改善箇所説明図

改善の内容

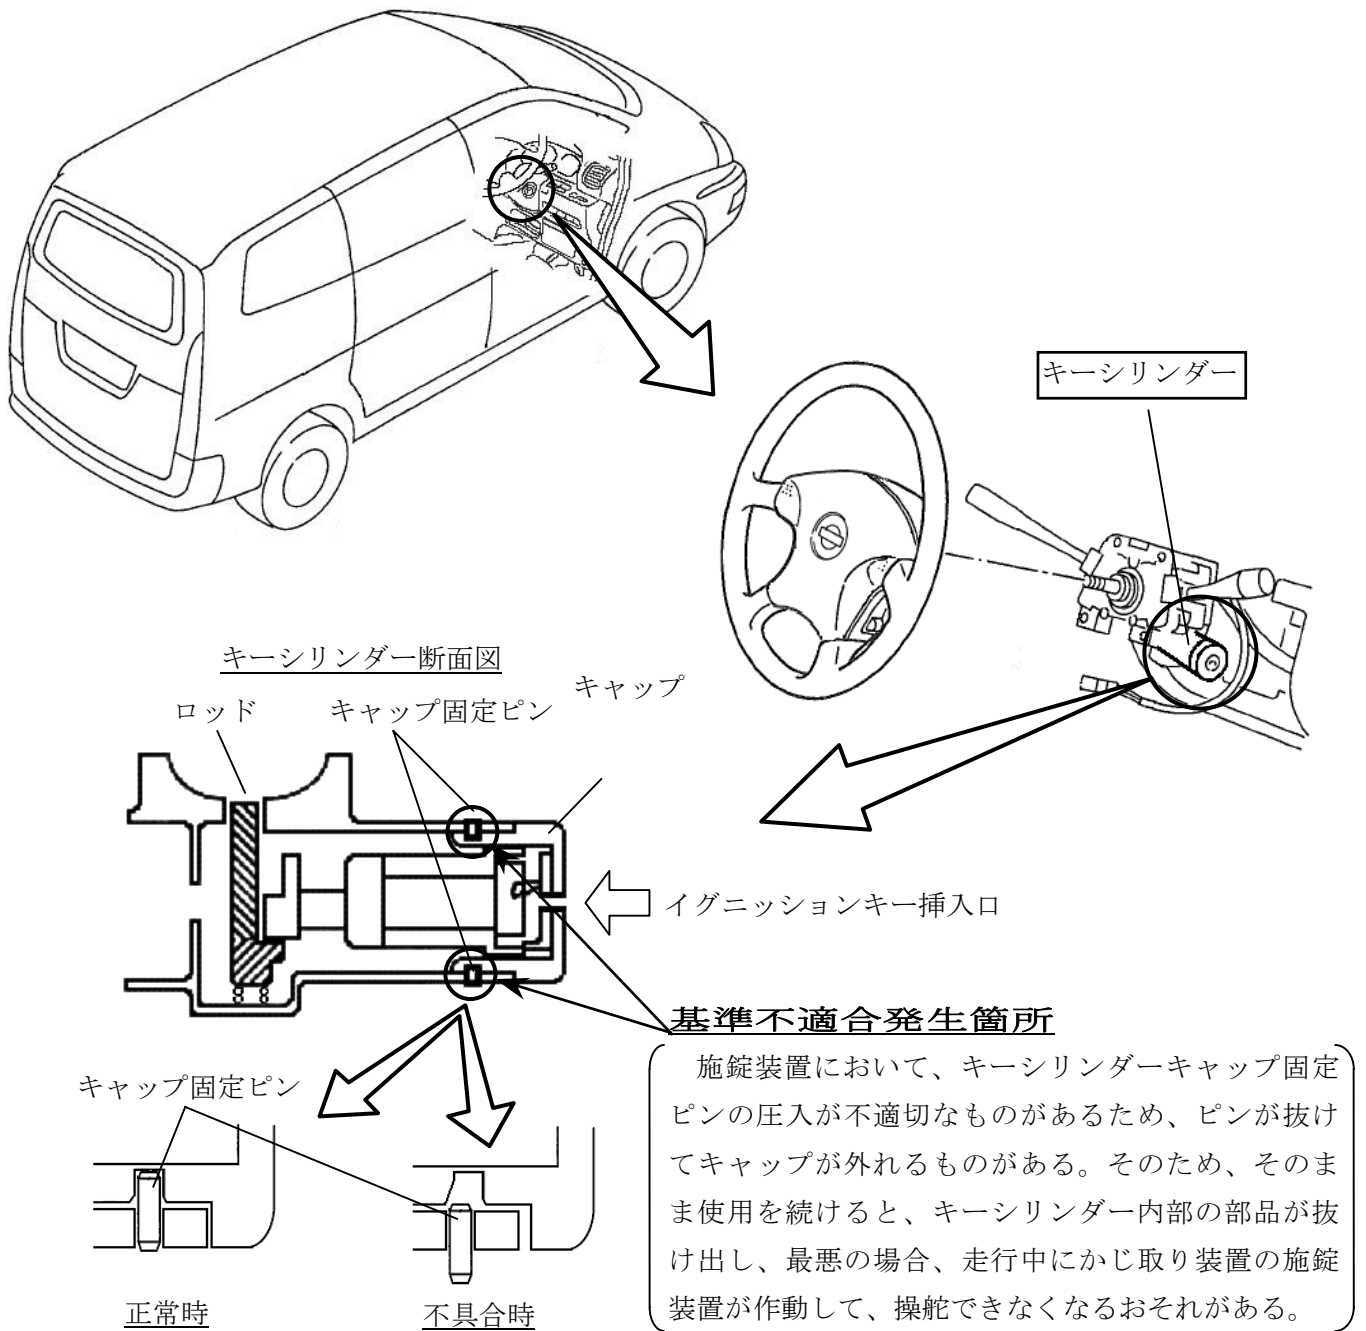
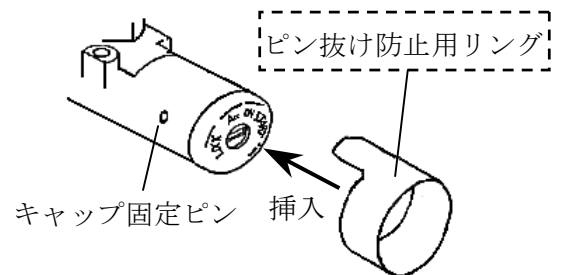
全車両、キーシリンダーの当該部位を点検し、キャップ固定用ピンが浮き出しているものはキーシリンダーを良品と交換する。なお、異常のないものについては、当該部位にピン抜け防止用リングを取り付ける。

注： は、交換部品を示す。 は、追加部品を示す。
